改善箇所説明図

助手席アシストグリップ

助手席アシストグリップ組み付け部

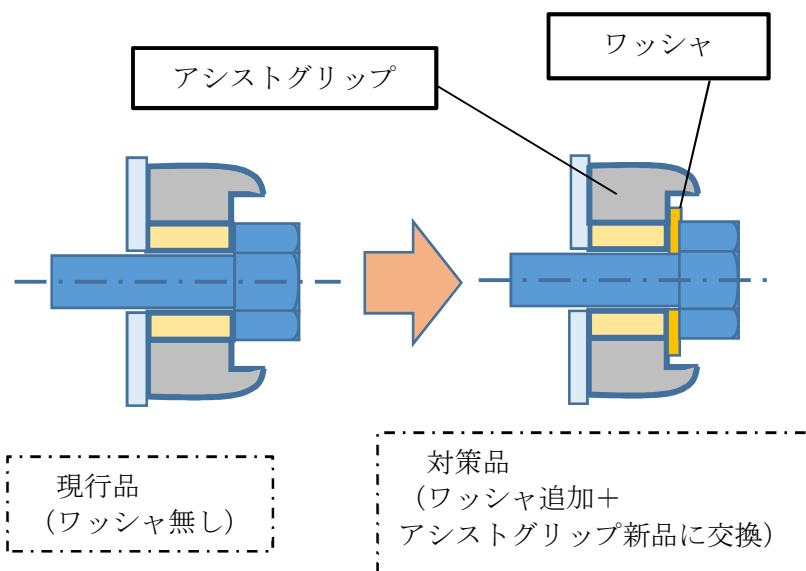
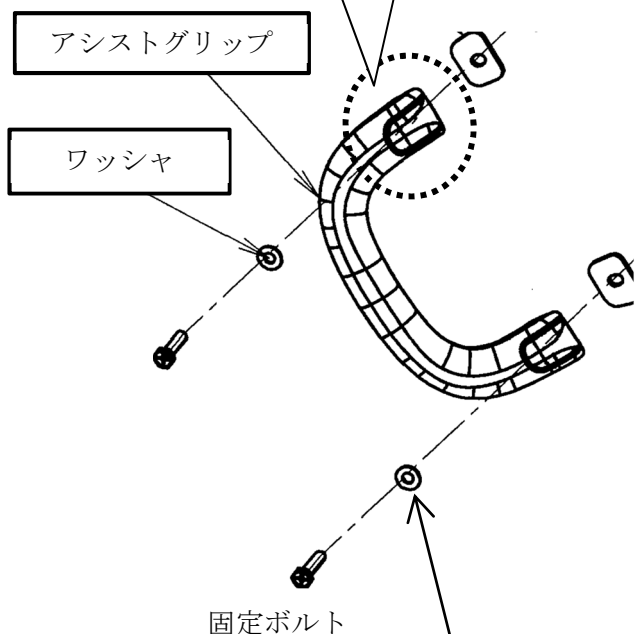
不具合発生箇所

助手席アシストグリップにおいて、作業指示が不適切なため、組み付け時に固定用のワッシャが組み付けられていないものがある。そのため、乗降時に繰り返し使用すると、当該アシストグリップが破損し最悪の場合、アシストグリップが外れ、転倒するおそれがある。

改善の内容

全車両、アシストグリップを新品に交換し、ワッシャを追加して組み付ける。

識別：銀色のシールをモデルナンバープレートの右横に貼り付ける。
